Cグループ [1/2]

場所を特定できる意見

Dグループ [1/2] 場所を特定できる意見

Eグループ [1/2] 場所を特定できる意見

Fグループ [1/2] 場所を特定できる意見

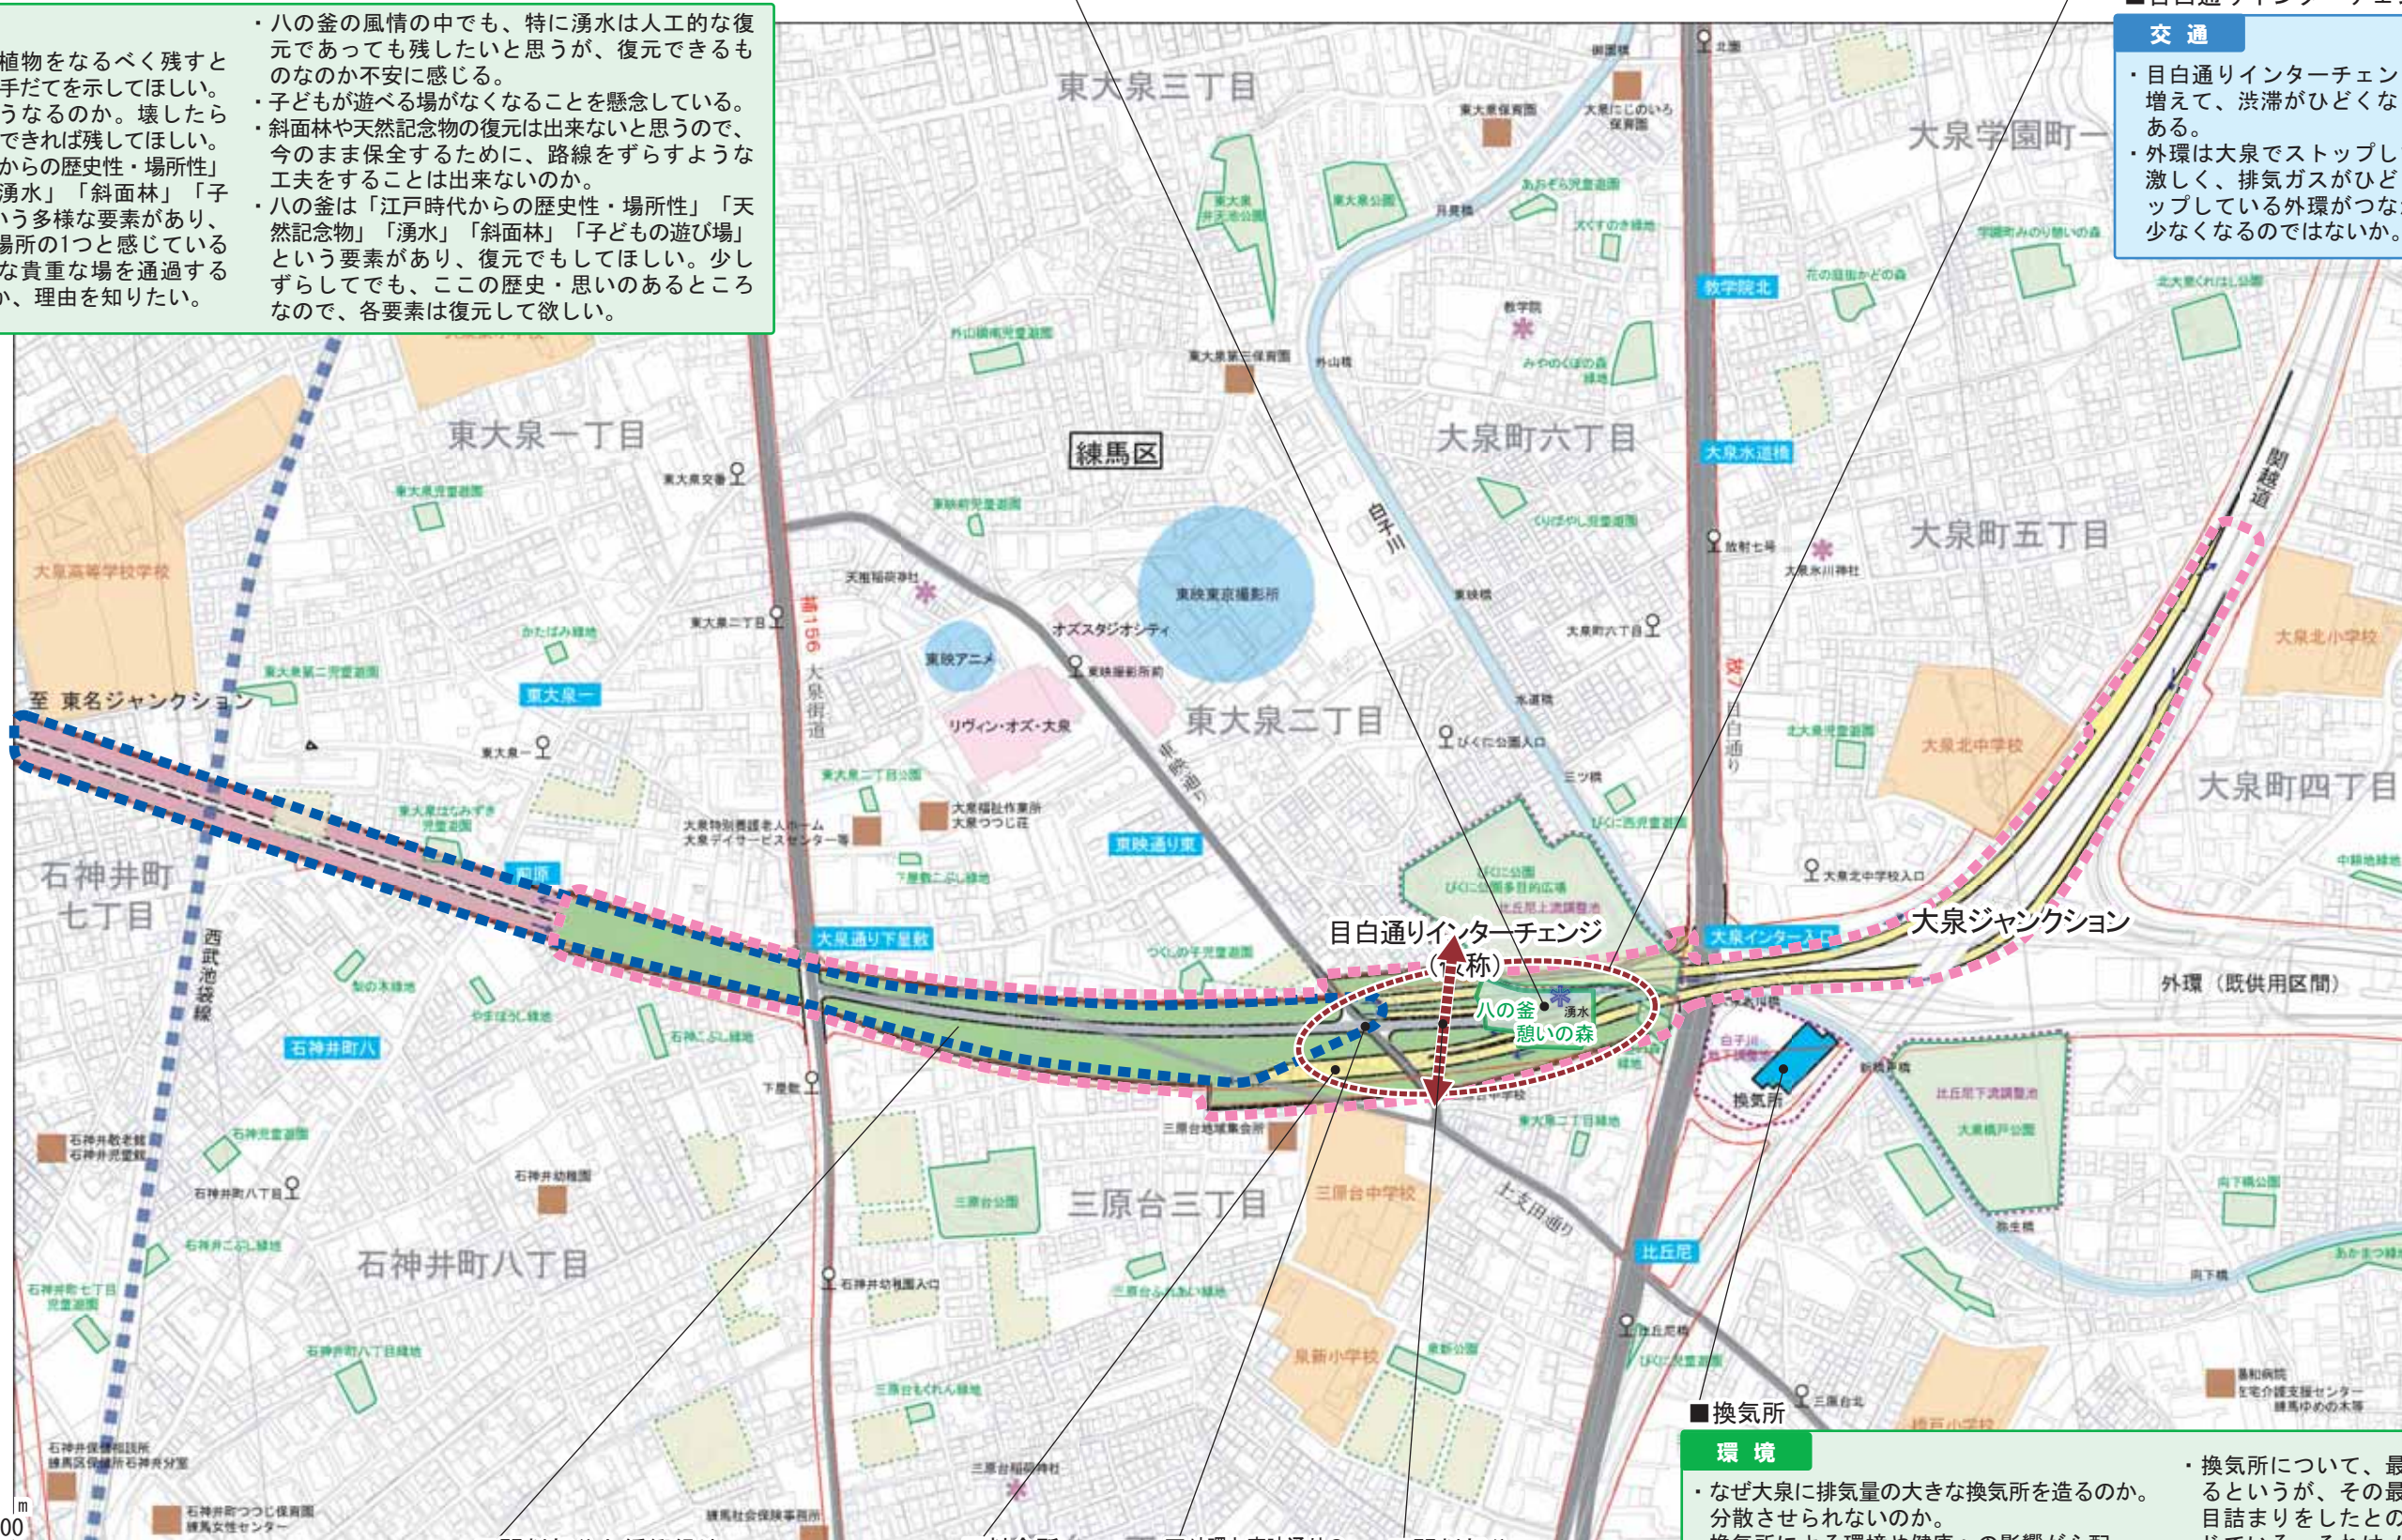
- ・八の釜の自然、動植物をなるべく残すという方向で、出来る手だてを示してほしい。
- ・八の釜の場所はどうか。壊したら元に戻らないので、できれば残してほしい。
- ・八の釜は「江戸時代からの歴史性・場所性」「天然記念物」「湧水」「斜面林」「子どもの遊び場」という多様な要素があり、区の中でも重要な場所の1つと感じているが、なぜこのような貴重な場を通過する計画線になったのか、理由を知りたい。

- ・八の釜の風情の中でも、特に湧水は人工的な復元であっても残したいと思うが、復元できるものなのか不安を感じる。
- ・子どもが遊べる場がなくなること懸念している。
- ・斜面林や天然記念物の復元は出来ないと思うので、今のまま保全するために、路線をずらすような工夫をすることは出来ないのか。
- ・八の釜は「江戸時代からの歴史性・場所性」「天然記念物」「湧水」「斜面林」「子どもの遊び場」という要素があり、復元でもしてほしい。少しずらしてでも、ここの歴史・思いのあるところなので、各要素は復元して欲しい。

- ・目白通りインターチェンジを降りる車がさらに増えて、渋滞がひどくなるのではないかと懸念がある。
- ・外環は大泉でストップしているので交通渋滞が激しく、排気ガスがひどく感じる。大泉でストップしている外環が繋がれば、周辺の渋滞は少なくなるのではないかと。

- まちづくり**
- ・緑地（地上の部分）の使いみちが伝わってこない。子どもの遊び場に開放できないかと思うが、可能性はあるのか、条件や想定があれば教えて欲しい。

- 計画検討の進め方**
- ・緩衝緑地や歩道の配置なども生活圏に影響があるので、実際に利用する地域で使い勝手を考え、提案できる機会を設けて欲しい。

- 環境**
- ・料金所が出来ることにより、ストップ・スタートで排気ガスが増えるのではないかと不安である。

- まちづくり**
- ・東映通りは、買い物や通学のための主要生活道である。外環によって東映通りが寸断されてしまっているのではないかと心配している。

- まちづくり**
- ・八の釜の辺りは通学路にもなっており、行き来があるが、外環により地域が分断され行き来がしづらくなるのではないかと心配がある。東西の行き来をどのように担保していく予定か、考えを示してほしい。

- ・なぜ大泉に排気量の大きな換気所を造るのか。分散させられないのか。
- ・換気所による環境や健康への影響が心配。
- ・換気所の高さの検討にあたっては、美観対策もあるかと思うが、景観への配慮よりも、くぼ地にある地域としては、悪い空気がたまることによる人命への影響が心配である。美観対策により安全対策が制限されるようなことが無いか、不安に感じている。
- ・トンネルの途中途中で換気所を設けるのではなく、地上にあがる部分にのみ換気所を設けるのでは、トンネルの中間地点あたりは特に排気ガスが溜まり、車に乗っている人にも影響があるのではないかと、不安に感じる。

- ・換気所について、最新の機能が装備されるというが、その最新の換気所が半年で目詰まりをしたとの話を聞き、不安に感じている。それはメンテナンスが悪かったからなのか、機能が良すぎてたくさん吸えてしまったからなのか、予想よりも排気ガスが多かったのか、理由で大泉ではどのように対策予定かを教えて欲しい。
- ・換気所から出てくる排気ガスの量等の平均値予測を示されても、位置によって変わるのではないかと、近くに住んでいる者としては不安に思う。換気所に近い位置での数値なのか、ある程度はなれた地点での数値なのか、各町会区分毎で出してもらおう等すると不安が解消されると思う。
